RASPUNS CONSOLIDAT CLARIFICARI

Subiect: Clarificari la documentatia de atribuire pentru **Execuție lucrări „Reparatii curente pod pe DN 15D km 9+510 peste paraul Cracau, la Girov, judetul Neamt”**- anunt de participare CN1044199/25.06.2022.

Numar Proiect:	559/2021						
Scara:	-						
Data:	Aprilie 2022						
TITLU PLANSA:	Reparatii Pod pe DN15D Organizare de santier						
	PROIECT	LOT	FAZA	OBIECT	SUBIECT	NUMAR	REVIZIA
	559/2021	01	PT+DE	01	DET	600	-

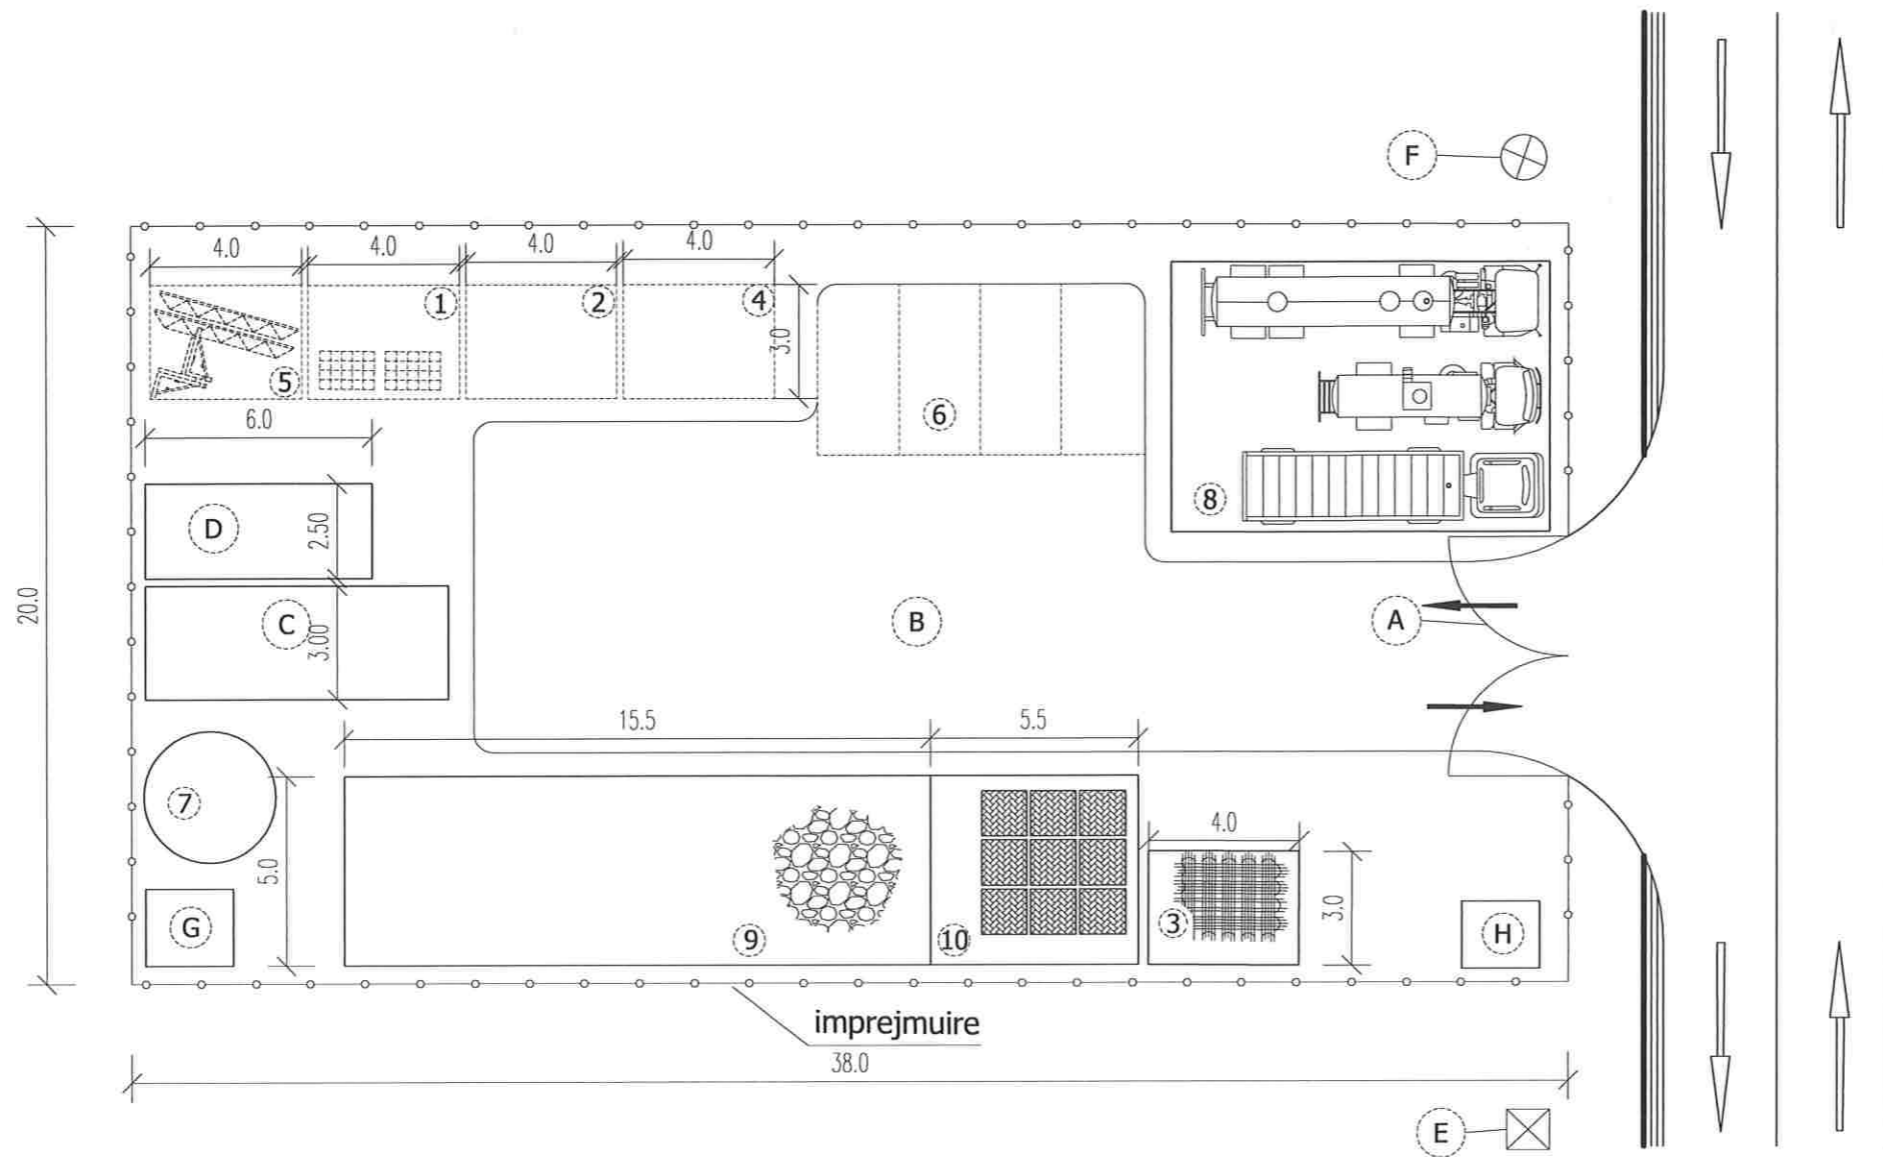
Intrebare 10: In cadrul Memoriului Tehnic, Cap. 2 – Presentare scenariului aprobat, Subcap. 2.2 – Solutia tehnica, punctul 2.2.e – Organizarea de santier, 2. Proiectul de organizare a santierului, se mentioneaza urmatoarele:

„Proiectul de organizare de santier se realizeaza in doua faze:

- Faza I – care se concretizeaza intr-o schema generala de organizare elaborata de catre proiectant;
- Faza II – elaborata de catre antreprenorul general pe baza schemei generale de organizare si a proiectului de executie, care detaliaza solutiile prevazute in faza I.”

Avand in vedere cele de mai sus va rugam sa puneti la dispozitia ofertantilor schema generala aferenta organizarii de santier.

Raspuns 10: A se vedea planșa nr. 559/2021/01/PT+DE/01/DET/600
(**atasat fisier 559_PT-DE_DET-600_OrganizareDeSantier.pdf**).
